Mission régionale d'autorité environnementale
ÎLE-DE-FRANCE

**Avis délégué
sur le projet d'aménagement de la Zac Bords de
Marne,
Thorigny-sur-Marne (77)**

N° 012046/A P
du 26/03/2026

Illustration 5- Cartographie des habitats du projet. La friche urbaine présente un enjeu « assez fort » et les bâtis et le parc urbain un enjeu « moyen » – La barre d'échelle mesure 50 mètres (T1, p. 64).

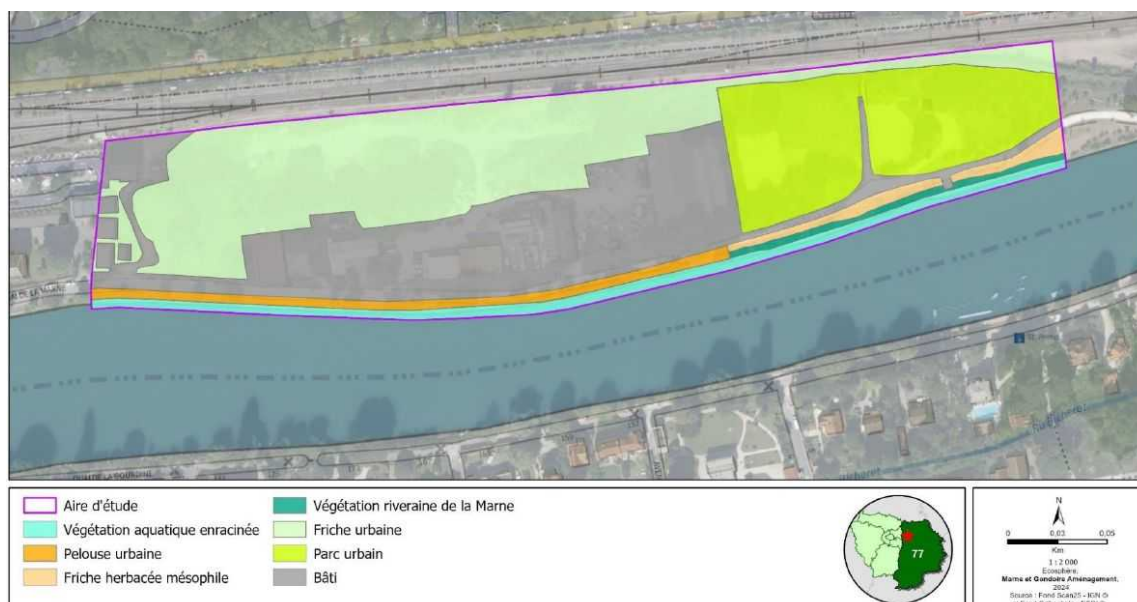
Il n'est pas tenu compte du statut de protection, or, en plus des trois espèces (nicheuses) qualifiées à enjeux - le Verdier d'Europe, l'Accenteur mouchet et la Bergeronnette grise¹⁷ -, 10 autres sont protégées¹⁸ (T1, p. 66). Les enjeux sont notés « faibles » ce qui apparaît sous-évalué.

(4) L'Autorité environnementale recommande de compléter l'état des lieux en particulier pour l'avifaune et les chiroptères, d'adapter les niveaux d'enjeux associés et d'adapter en conséquence les mesures afin d'éviter les impacts résiduels significatifs notamment sur les espèces protégées et leurs habitats.

Illustration 8- Extrait du PPRI de la zone d'étude, montrant les aléas en terme de hauteur de submersion. En gris, la Zac (encadré : T1, p. 29, et extrait du PPRI ajouté par la MRAe).

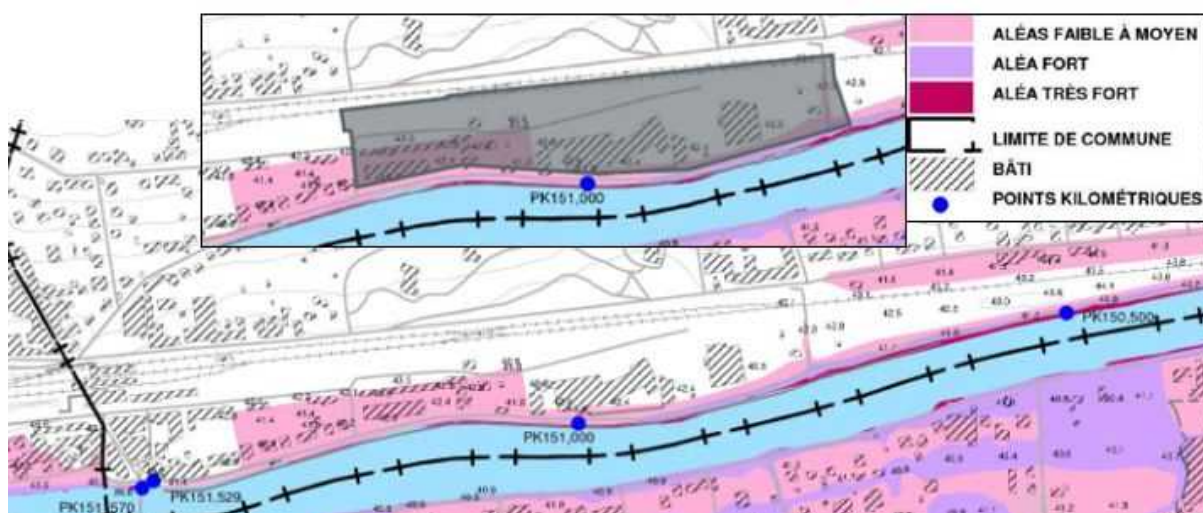
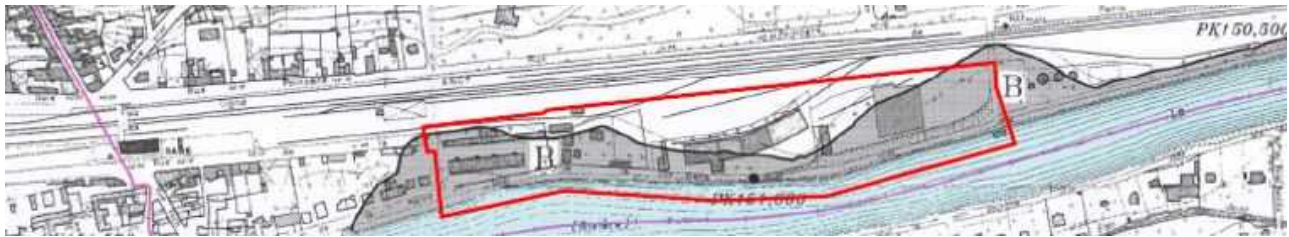
L'Autorité environnementale note que la ville de Thorigny-sur-Marne a été placée neuf fois en état de catastrophe naturelle par inondations et/ou coulées de boue entre 1983 et 2021²⁵.

(6) L'Autorité environnementale recommande de limiter au maximum le nombre de logements, en zone inondable conformément aux objectifs du PPRI.

Illustration 11- Schéma conceptuel présentant les sources de pollution (rouge orange), les transferts (flèches pointillées vertes et bleues) et les cibles (silhouettes humaines) – De nombreux points d'interrogation subsistent. (Annexe 7a. Étude pollution, p. 34, ajouts en rose par la MRAe).

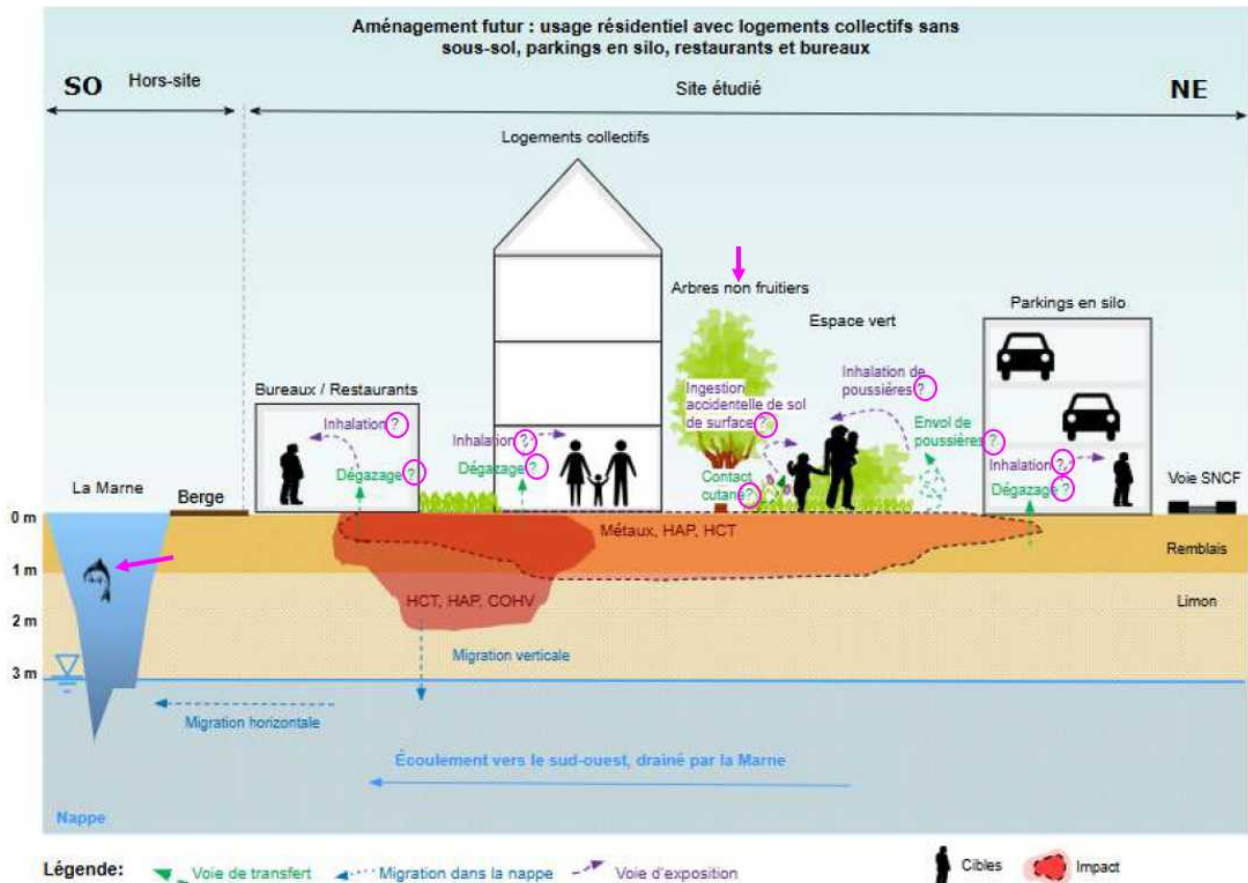
Ce schéma n'est pas finalisé : les transferts et les voies d'exposition sont associés à des points d'interrogations (entourés en rose), et ces questionnements auraient dû être levés. Les êtres vivants de la Marne (flèche rose à gauche, faune, mais aussi flore) auraient dû être considérés comme des cibles, et la mention « arbres non fruitiers » suggère la mise en place d'une restriction d'usage, signifiant qu'une partie de la pollution restera en place. De plus, la coupe du schéma conceptuel ne semble pas représentative de la programmation : logements en R+3 (au lieu de R+6 côté nord-est) et des bureaux au sud-ouest (les bureaux et activités sont dans un unique lot, la coupe passe soit par les logements, soit par les activités).

(9) L'Autorité environnementale recommande de finaliser le plan de gestion de dépollution des sols et de présenter les valeurs cibles, ou seuil, pour la dépollution ;

Illustration 12- Trafic moyen journalier (TMJ) et jours ouvrés (TMJO) deux sens confondus sur les sections enquêtées du périmètre d'études – En véhicules par jour (TV/jour) (Annexe Diagnostic déplacements, p. 16, ajout de légendes oranges pour la lisibilité par la MRAe).

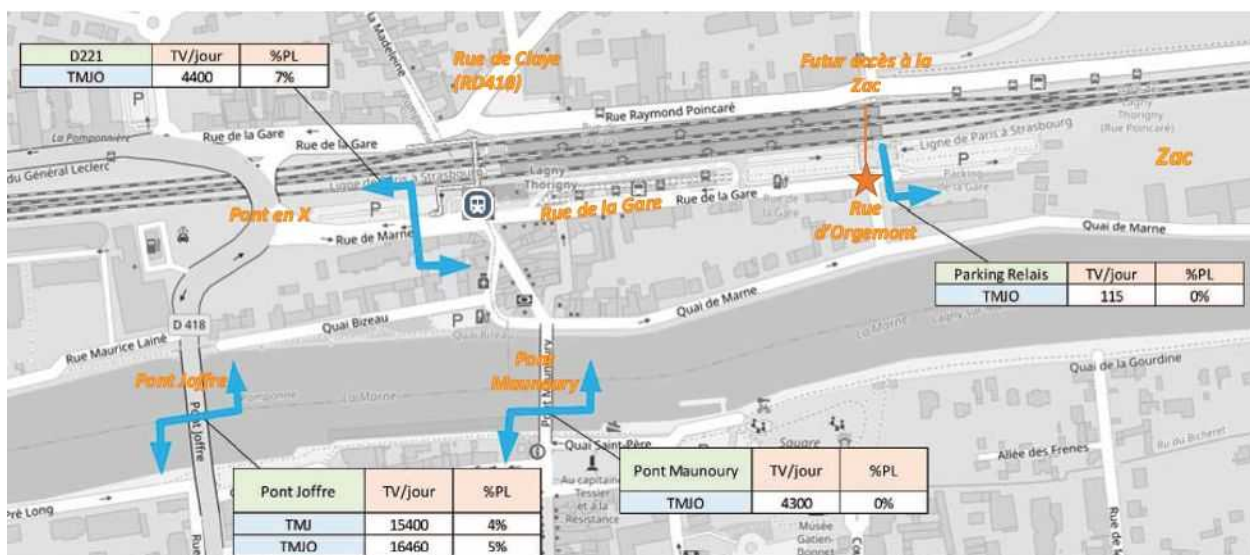
L'Autorité environnementale souligne le fait que les rues à proximité de l'entrée de la Zac ne figurent pas dans ce tableau, mais sont dans l'étude acoustique (annexée) ce qui permet de calculer que pour la rue de la Gare côté est, au fil de l'eau, on a une augmentation d'environ 116 % par rapport à l'état initial, et avec projet d'environ 103 % par rapport au fil de l'eau (Annexe Étude acoustique, p. 13 et 17). L'augmentation du trafic avec le scénario projet est donc largement sous-estimé dans une partie de l'étude d'impact, et se contredit plus loin.

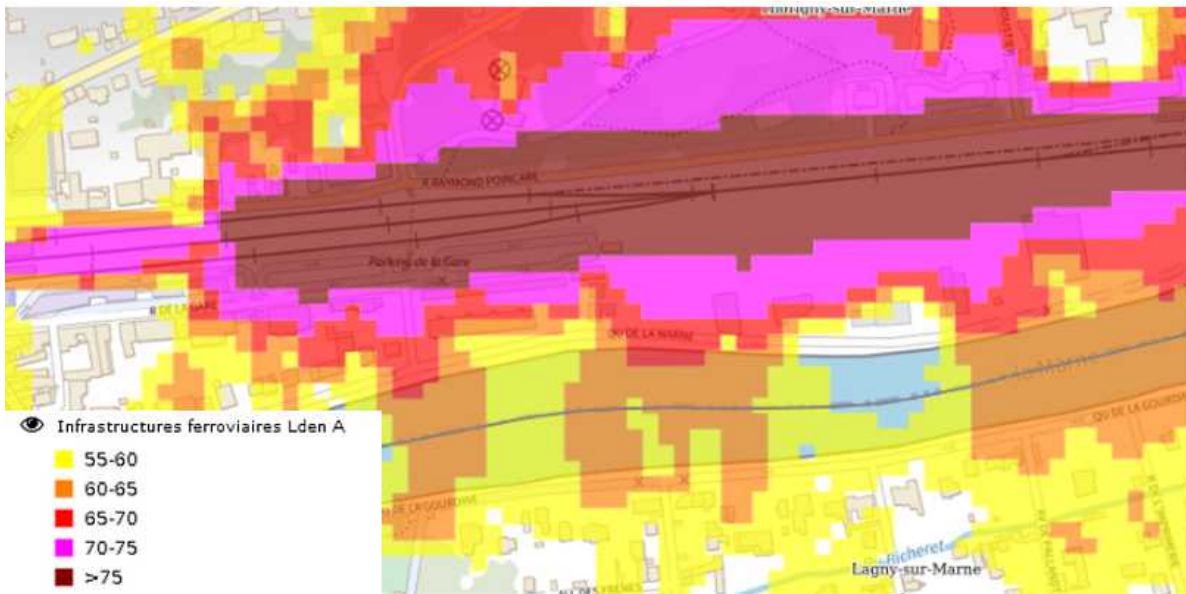
L'Autorité environnementale relève que des parkings silos en R+2 sont prévus en bordure de la voie ferrée. Ces bâtiments feront office de bâtiments écrans pour les bâtiments de logements. Toutefois certains des logements sont situés plus haut que la hauteur maximale des parkings. L'étude d'impact ne caractérise pas les niveaux sonores en façade des bâtiments concernés.

Par ailleurs, aucune caractérisation en indicateurs événementiels n'a été réalisée. Or La caractérisation du bruit ferroviaire doit faire l'objet d'une démarche spécifique : la loi d'orientation des mobilités (LOM) a introduit en 2019 la prise en compte des pics de bruit ferroviaire et a amené le Conseil national du bruit dans son avis du 7 juin 2021 à définir un certain nombre de recommandations relatives à la caractérisation du bruit ferroviaire, notamment celle de réaliser un comptage pondéré des événements sonores à l'aide d'indicateurs événementiels. L'Autorité environnementale estime en conséquence que pour les projets implantés sur des parcelles exposées au bruit ferroviaire, une caractérisation en indicateur événementiel (Lamax, Nax, etc.) doit systématiquement être menée afin de permettre de définir des mesures d'évitement et de réduction des impacts sanitaires adaptés à la typologie du bruit.

(10) L'Autorité environnementale recommande de compléter l'analyse du projet afin de limiter l'exposition des logements à des pics de bruits ferroviaires et de présenter le cas échéant des mesures d'évitement et
